Contrato de Interventoría No 971-2021 INTERVENTORÍA PARA LAS OBRAS DE MEJORAMIENTO MEDIANTE LA CONSTRUCCIÓN Y MANTENIMIENTO, GESTIÓN PREDIAL, SOCIAL Y AMBIENTAL SOSTENIBLE DE LA RUTA DE LOS COMUNEROS (ZIPAQUIRÁ - BARBOSA - BUCARAMANGA; GIRÓN - PIEDECUESTA) EN LOS DEPARTAMENTOS DE CUNDINAMARCA, BOYACÁ Y SANTANDER, EN MARCO DE LA REACTIVACIÓN ECONÓMICA, MEDIANTE EL PROGRAMA DE OBRA PÚBLICA "VÍAS PARA LA LEGALIDAD Y LA REACTIVACIÓN VISIÓN 2030". MÓDULO 1.	
CONSORCIO ICEACSA - TPF	INFORME MENSUAL No. 56 INVIAS-IM – 0971-2021 ENERO DE 2026	Hoja 11 de 19

INFORME DISEÑO GEOMETRICO

CONCEPTO TÉCNICO ESPECIALIDAD DISEÑO GEOMÉTRICO

CONSECUTIVO	126
ESPECIALIDAD	DISEÑO GEOMÉTRICO
PROYECTO	CONTRATO 989 - 2021
CONTRATISTA	CONSORCIO VIAL MHC 063
ASUNTO	Revisión y Respuesta desde DISEÑO GEOMÉTRICO del oficio D-580 de 2021 que da respuesta al comunicado de interventoría C971-417-2021 (R-353) de asunto “Respuesta al comunicado D-386”. D-386 que tiene asunto: “Respuesta al comunicado de interventoría C971-270-2021 de asunto ‘Respuesta comunicado D-259 Respuesta al comunicado de Interventoría C971- 171-2021 de asunto ‘Respuesta D-186: Entrega actualización de los estudios y diseños de la Variante Zi

Se solicita que en la comunicación con la cual el contratista entregue la nueva versión del diseño le de respuesta a todas y cada una de las observaciones.

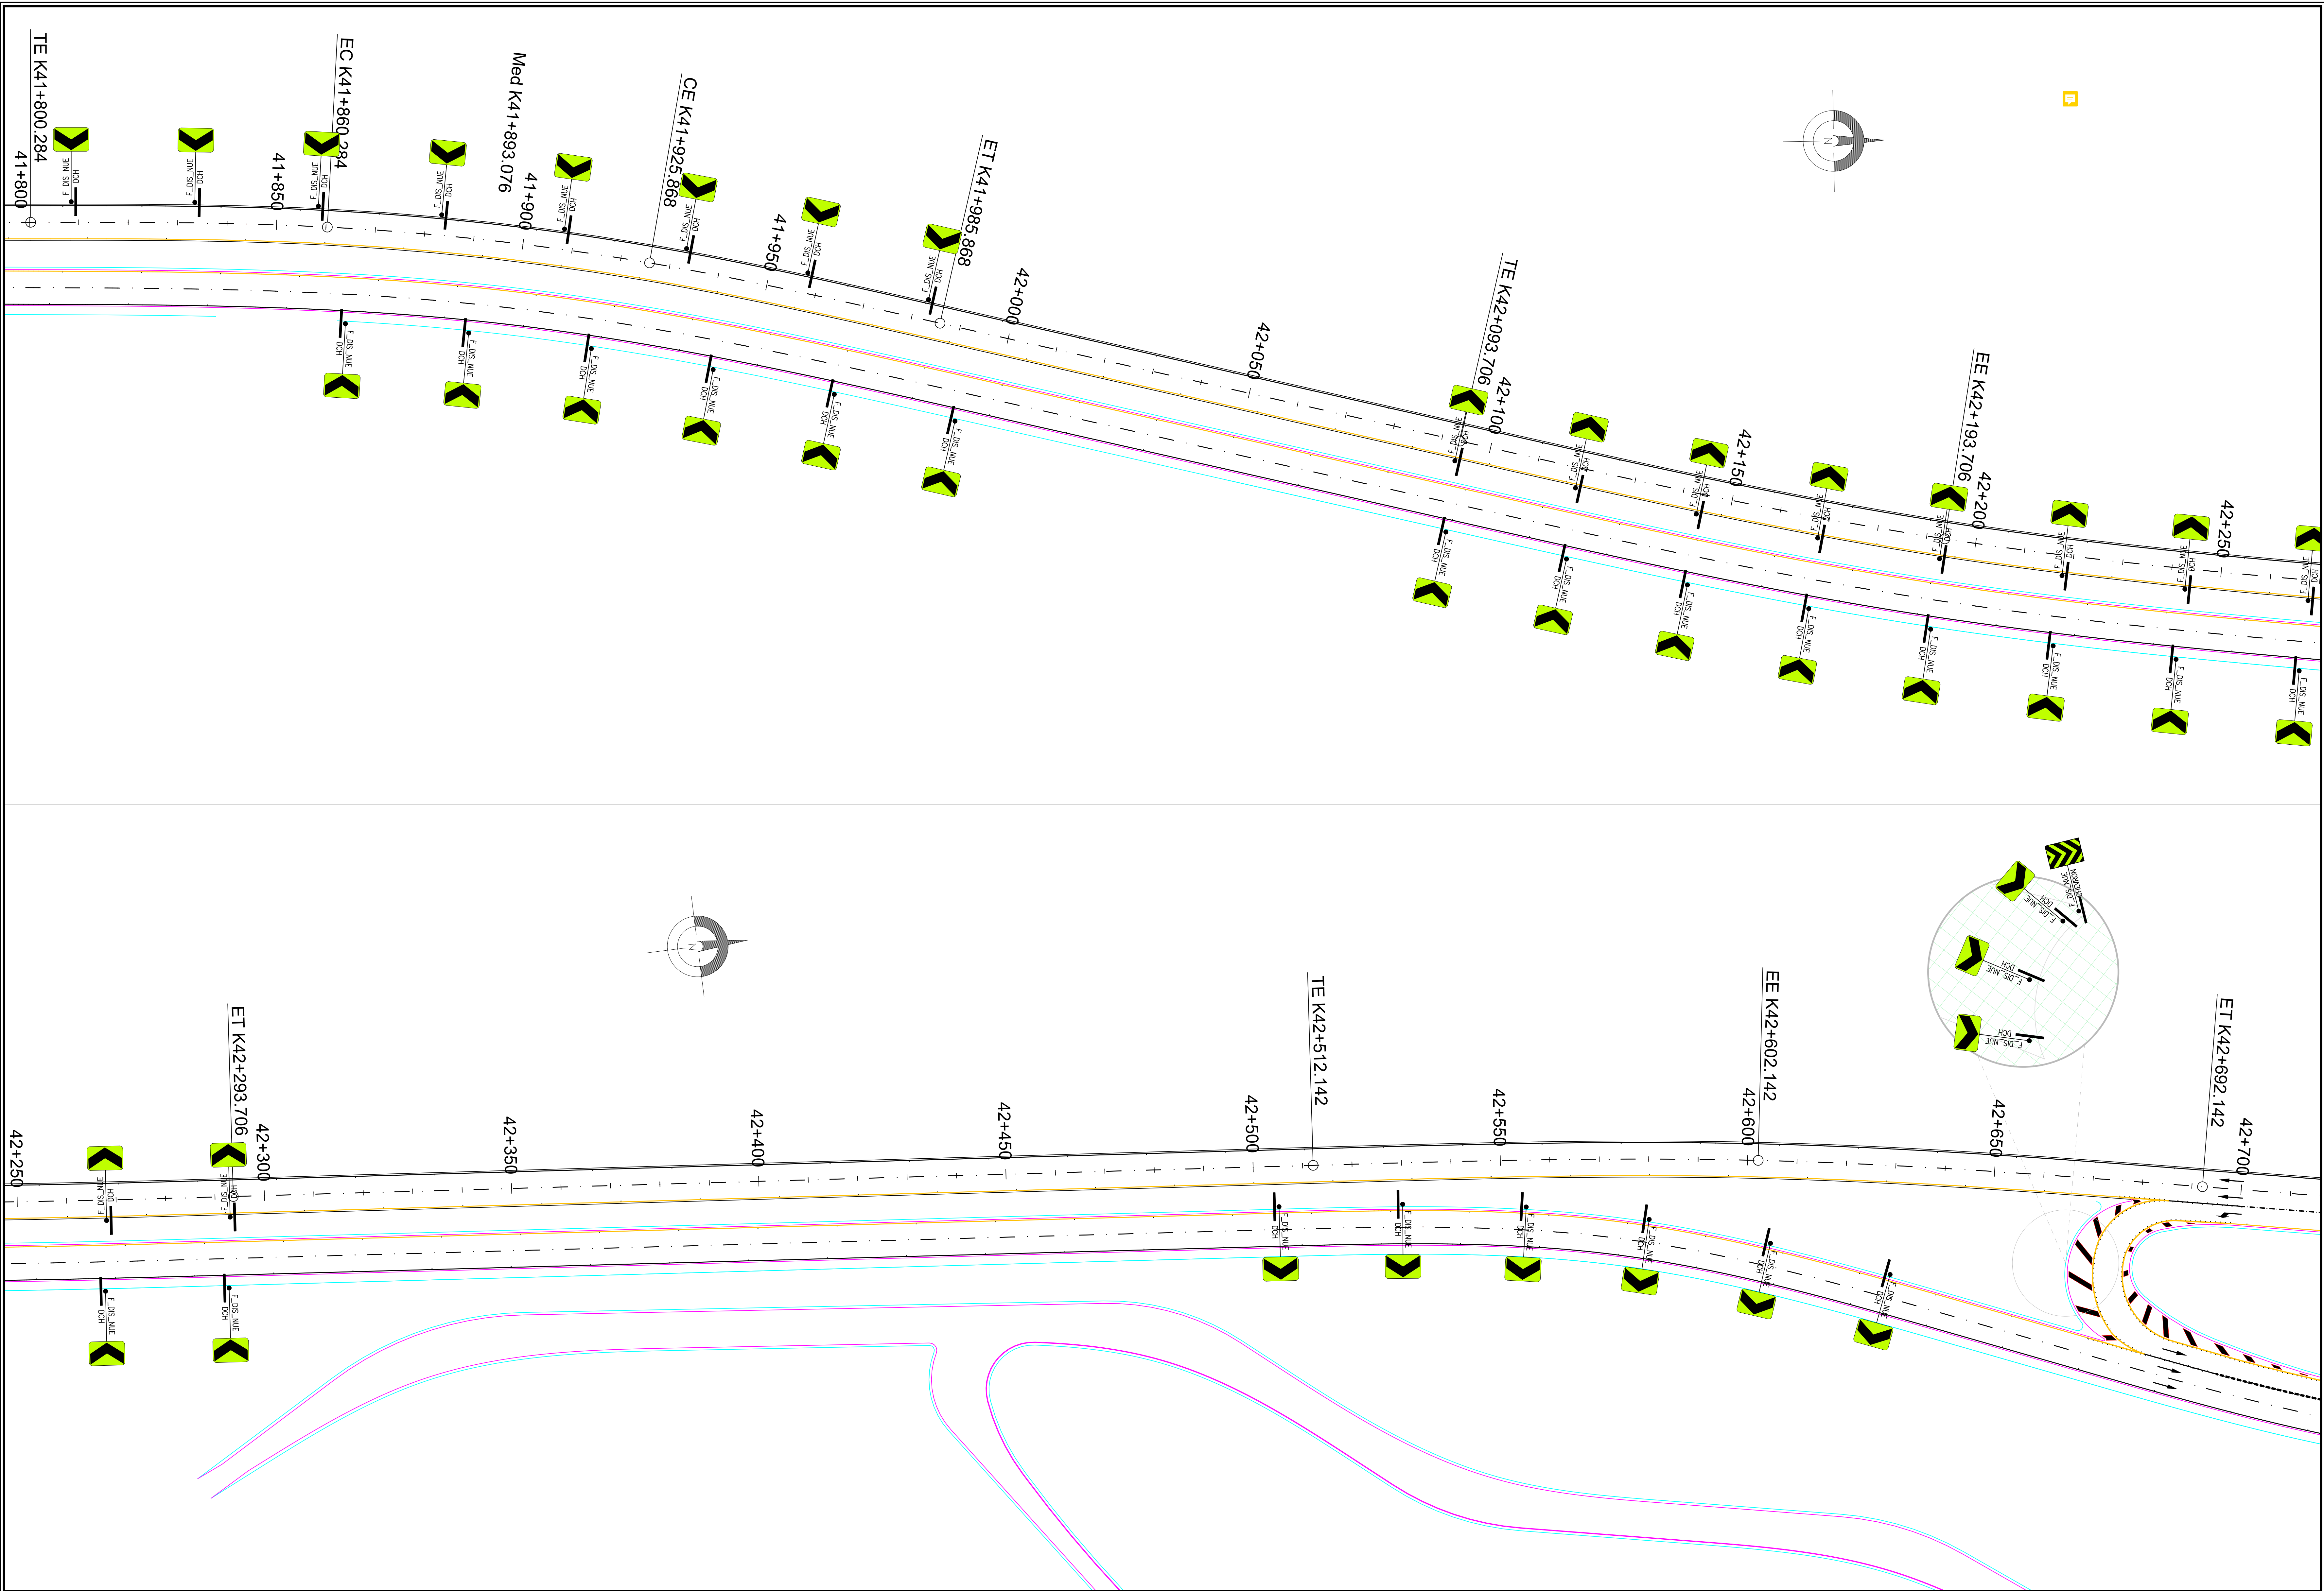
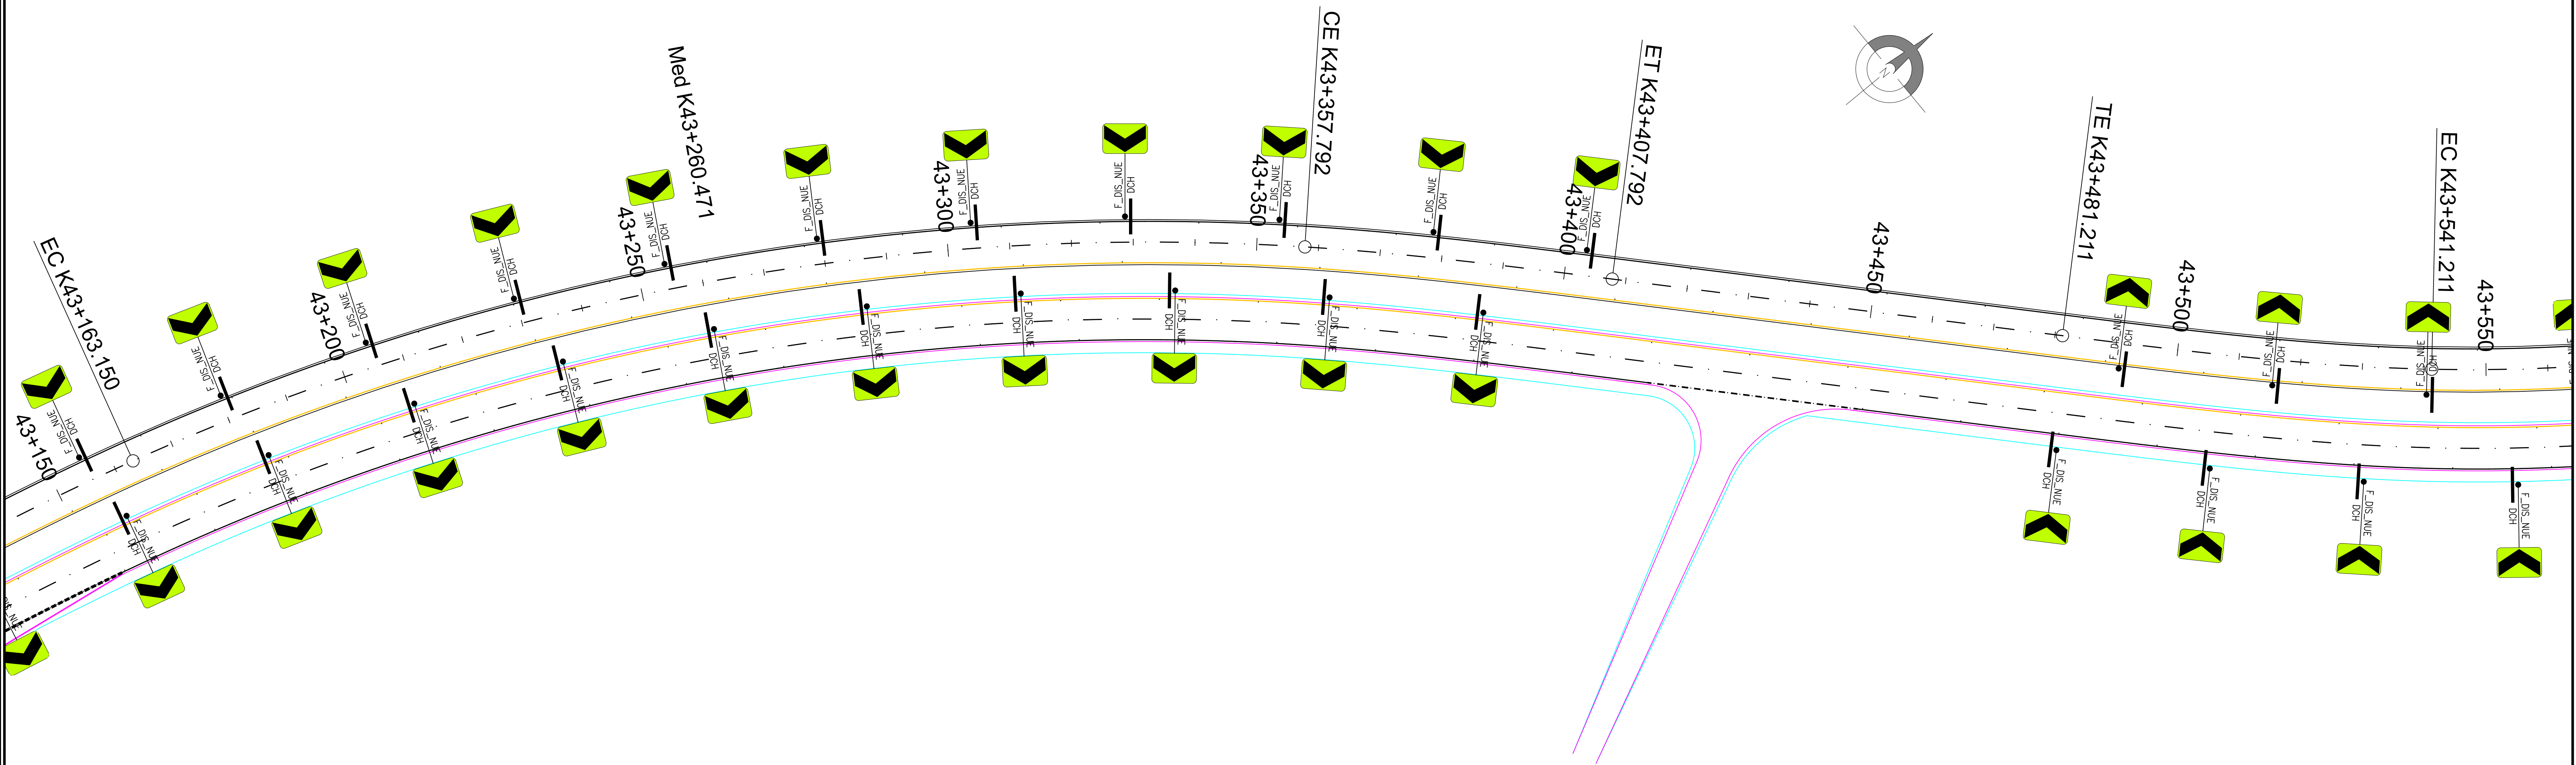
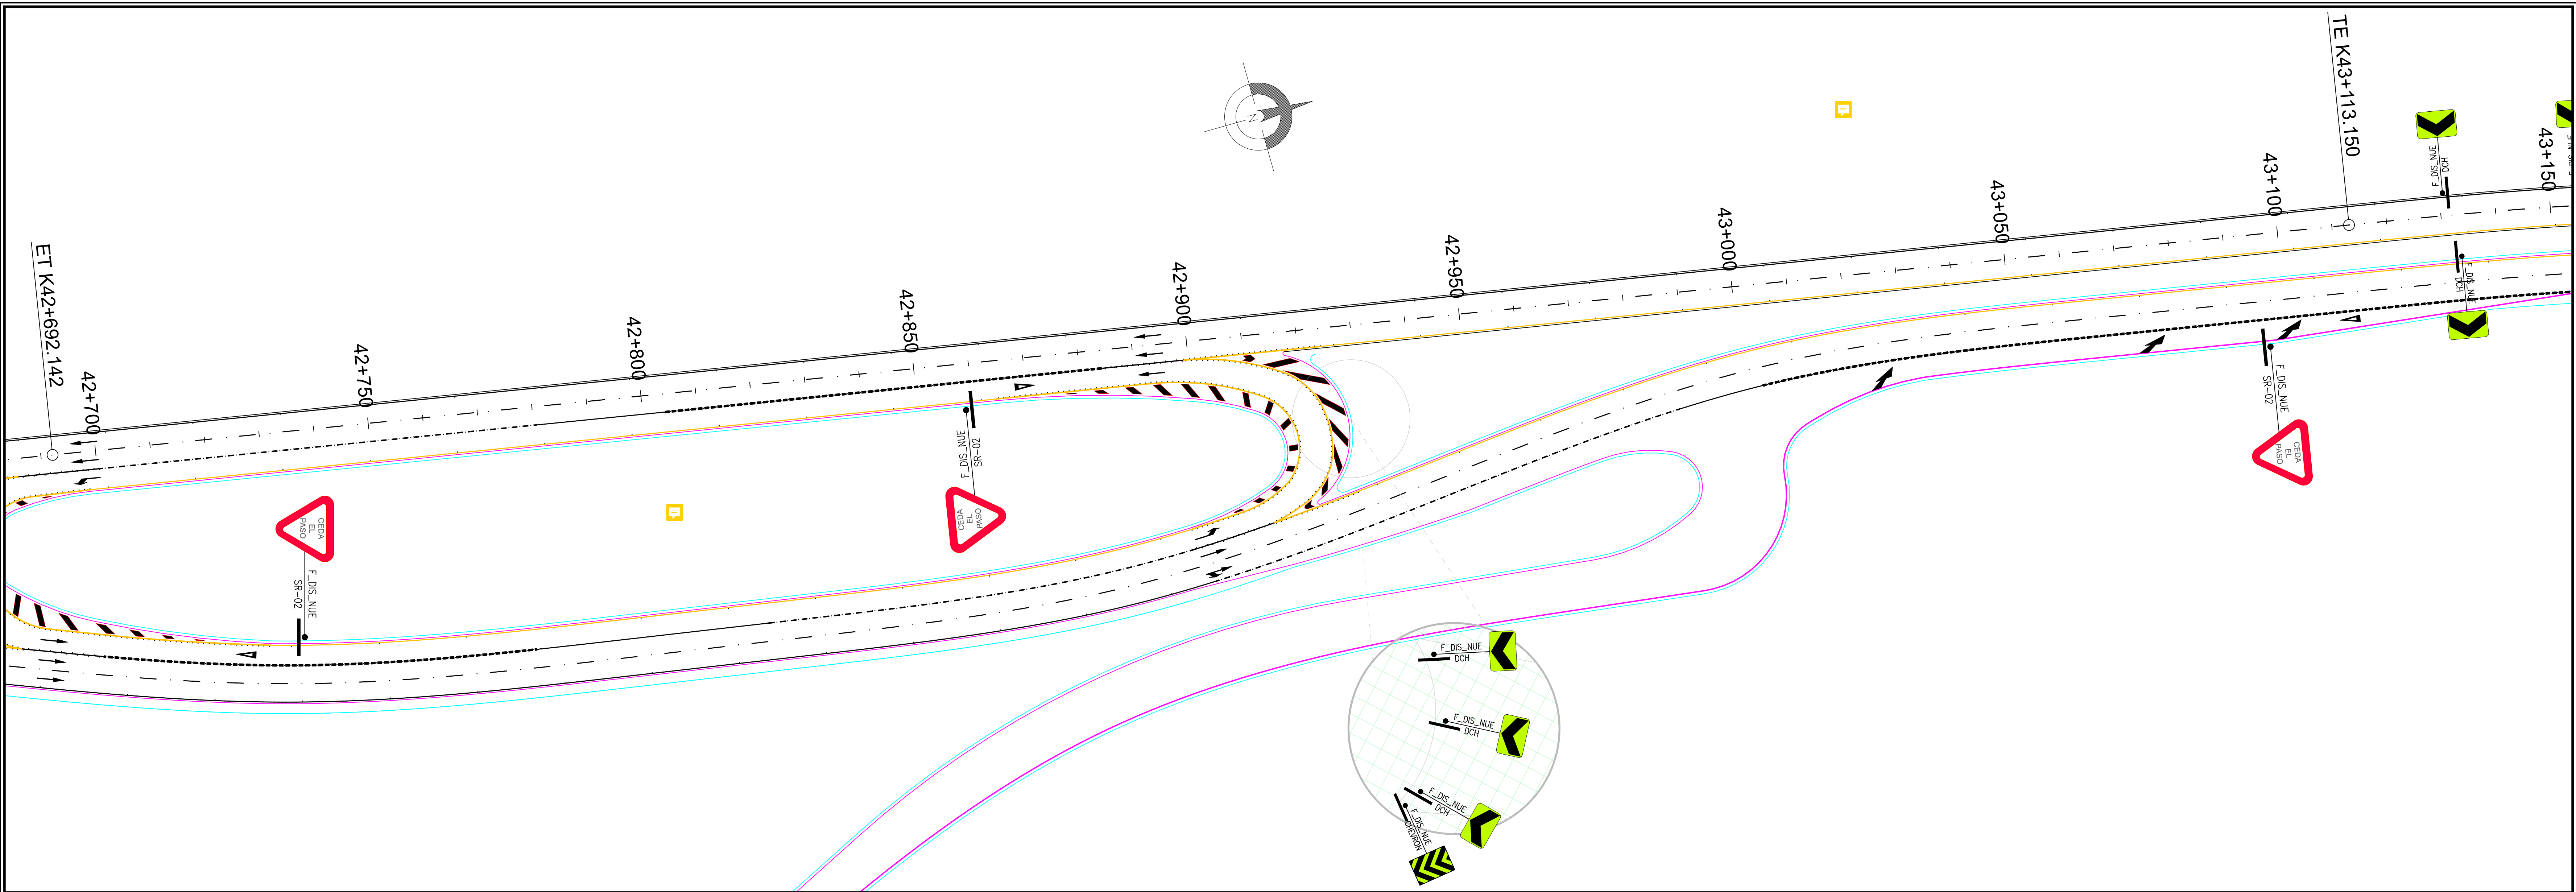
- Incluir en cada plancha el rótulo con las diferentes convenciones (vertical, horizontal, demarcación de tránsito divergente y convergente, sistema de contención vehicular, detalle constructivo de tachas reflectivas en marcas longitudinales, entre otras); también incluir la localización; se recomienda utilizar los mismos rótulos entregados en este mismo contrato y para la variante en Zipaquirá, así como la presentación, por ejemplo, de los detalles.

- Incluir los diferentes hitos que ayuden al lector a ubicarse en los planos (por ejemplo el Peaje Casablanca, los centros poblados reconocidos y/o industrias, escuelas, restaurantes, etc).

- En los retornos revisar que haya señales verticales y pictogramas de 30 Km/h.

- En las zonas donde se proponen bandas transversales revisar si existen o no viviendas, escuelas y ubicarlas en las diferentes planchas.
- Ubicar en la calzada existente los cabezales de alcantarillas que existan, así como los propuestos para la calzada nueva; incluir los DOL que se requieran al pie de éstos.
- En la salida de cada uno de los retornos del diseño de señalización, incluir tachones traspasables e hitos, hasta un punto tal que la maniobra de salir del retorno hasta el carril izquierdo de la vía principal sea lo menos riesgosa.
